RESOLUCION N.º

POR MEDIO DE LA CUAL SE OTORGA UN PERMISO DE OCUPACIÓN DE CAUCE Y SE TOMAN OTRAS DETERMINACIONES

Que una vez evaluada la información aportada por el usuario en estudio, relacionada con la fuente a intervenir, se generó el Informe Técnico N° **IT-05914-2025** del 28 agosto de 2025, dentro del cual se formularon algunas observaciones que hacen parte integral del presente acto administrativo, y se concluyó lo siguiente:

| Obra N°: | | | 2 | | Tipo de la Obra: | | Obra de protección (Muro en gaviones) | | |

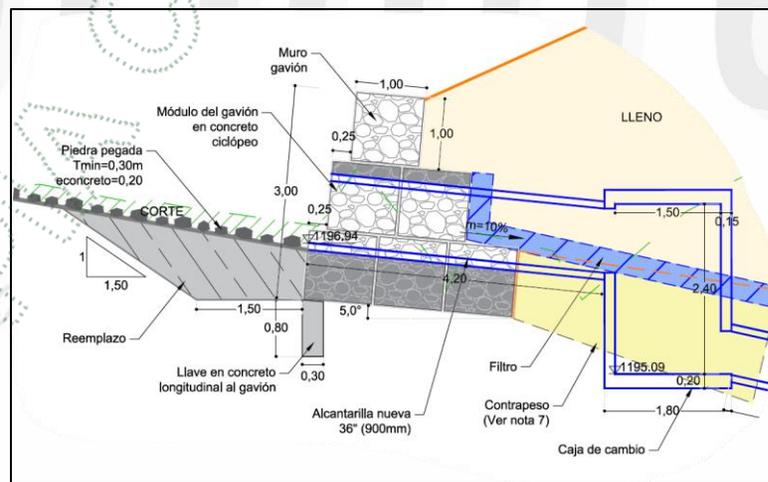
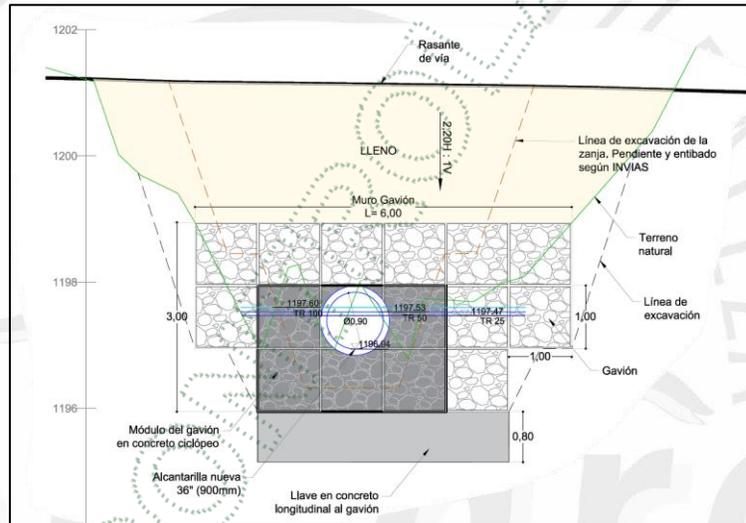
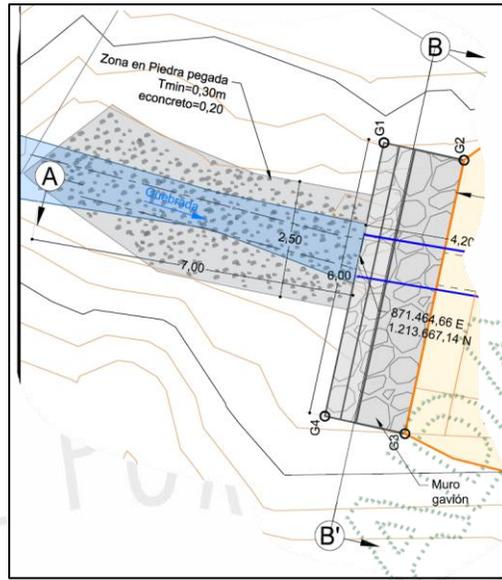
| Obra N°: | | | 2 | | Tipo de la Obra: | | Obra de protección (Muro en gaviones) | | |
|----------------------|----|--------|---|----|------------------|---------|--|--|-------------|
| Observaciones: | | | De acuerdo al estudio Geotécnico presentado se deben acatar las recomendaciones realizadas, por el diseñador. | | | | | | |
